Kommunaler Gebäudeverbund Finkenstiege | Projektraum KGF-26-41

Von	Pia Kröger <p.kroeger@stromfeld.example>
An	Vergabestelle KGF <vergabe@kgf-celle.example>
Datum	Tue, 22 Sep 2026 10:12:00 +0200
Betreff	KGF-26-41 / Frage 1 / Anzahl Leuchten

Von	Moritz Runge <m.runge@hellpfad.example>
An	Vergabestelle KGF <vergabe@kgf-celle.example>
Datum	Wed, 23 Sep 2026 08:47:00 +0200
Betreff	KGF-26-41 / Frage 2 / Leuchte und Gleichwertigkeit

Von	Sibel Hartung <s.hartung@schaltgarten.example>
An	Vergabestelle KGF <vergabe@kgf-celle.example>
Datum	Thu, 24 Sep 2026 13:26:00 +0200
Betreff	KGF-26-41 / Frage 3 / Steuerung und Bohrzeiten

LS-03 | Lesesaal Finkentieg | 36 Bestandsleuchten

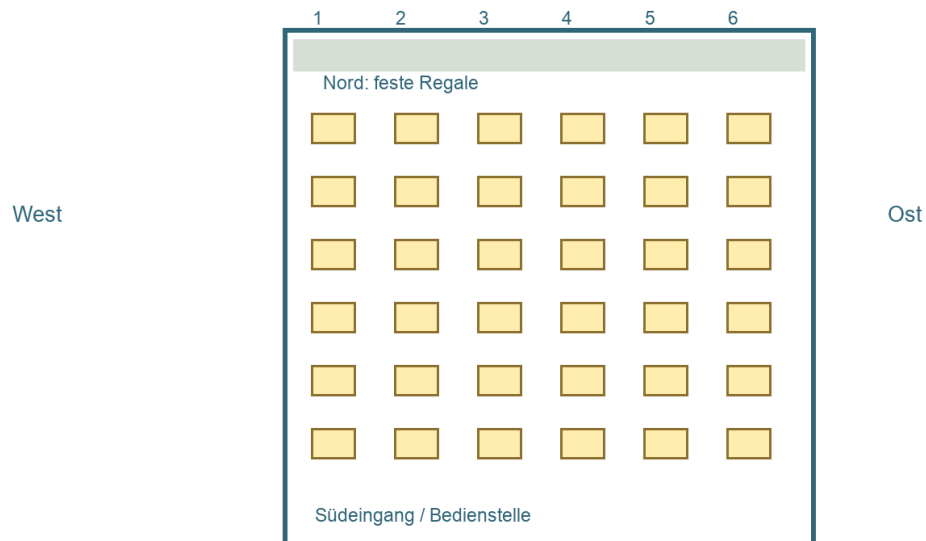
wir bearbeiten das veröffentlichte Paket V01 vom 21.09.2026. In Position 01.020 sollen 32 Leuchten ausgebaut werden, während Position 02.010 36 neue Leuchten enthält. Das Raumbuch nennt sechs Reihen mit jeweils sechs Bestandsleuchten. Sollen vier alte Leuchten weiterverwendet werden oder sind alle 36 auszubauen? Die vier Deckenergänzungen in Position 03.010 können wir anhand der Raumbuchbeschreibung nicht als Leuchtenausbau zuordnen.

Bitte teilen Sie außerdem mit, ob das nördliche Regalband zu dem vollständig zu erneuernden Bereich gehört. Für ein Angebot müssen wir wissen, ob Demontage, Entsorgung und Montage dort enthalten sind. Die Arbeit über den feststehenden Regalen benötigt bei uns einen anderen Aufwand als die frei zugänglichen Felder.
